Oggetto: [ID_VIP: 7467] progetto di un impianto agrovoltaiico e relative opere di connessione denominato "Ricchiuti" da ubicarsi nel territorio del Comune di Brindisi, di potenza nominale di 69,31 Mw.

Procedura: VIA nell'ambito del Provvedimento Unico in Materia Ambientale PNIEC-PNRR ai sensi dell'art. 27 del D.Lgs. 152/2006.

Proponente: Ricchiuti s.r.l.

Parere tecnico istruttorio della Soprintendenza Speciale per il PNRR.

*Si noti la densità di impianti FER intorno all'impianto in valutazione indicato in azzurro
Elaborazione della SABAP BR LE aggiornata al 23.05.2023.*

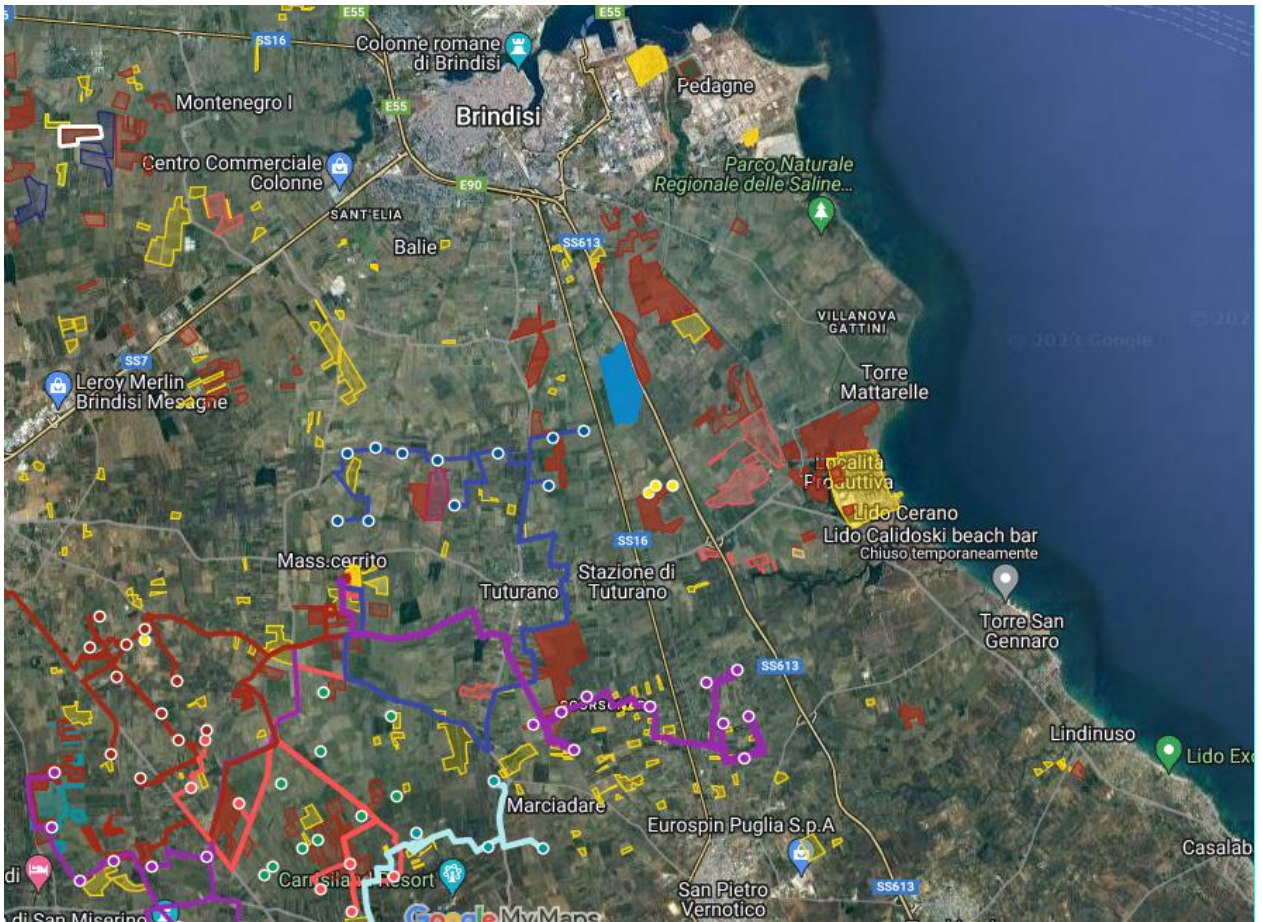
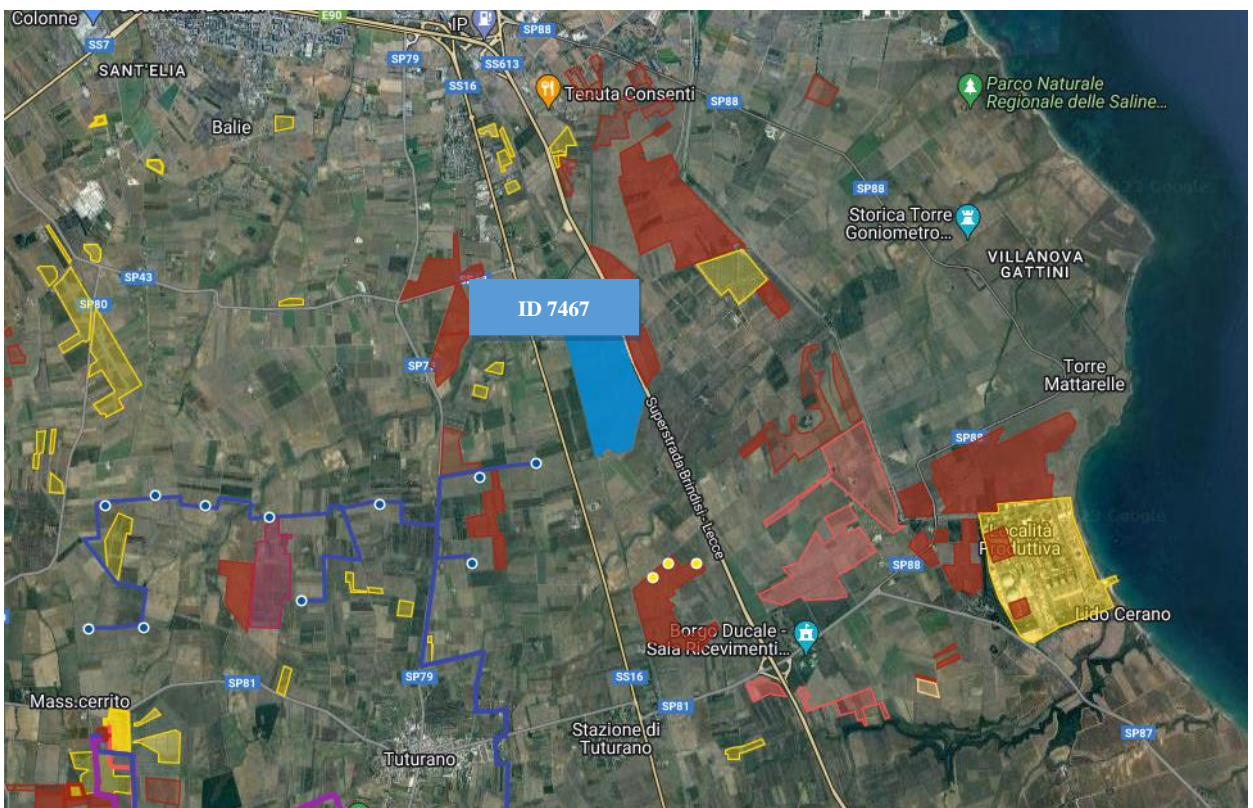
Quanto affermato è supportato dalle mappe sotto riportate, nelle quali **sono graficizzati gli impianti** – eolici e fotovoltaici – **in valutazione o autorizzati (in rosso) e realizzati (in giallo)** come risultanti dall'Anagrafica FER ministeriale e regionale. I suddetti impianti sono considerati anch'essi detrattori in quanto hanno già comportato un elevato consumo di suolo e una rilevante trasformazione della texture agricola.

Dall'analisi effettuata si rileva che le aree interessate dai procedimenti sopracitati comprensive del procedimento in oggetto interesserebbero complessivamente circa 780 ha.

Inoltre nel medesimo contesto, sono mappati nell'elaborazione riportata della SABAP di BR-LE, in giallo altri impianti fotovoltaici già realizzati nel corso degli ultimi anni per un'estensione pari ad ulteriore suolo agricolo coinvolto per circa **380 ha**.
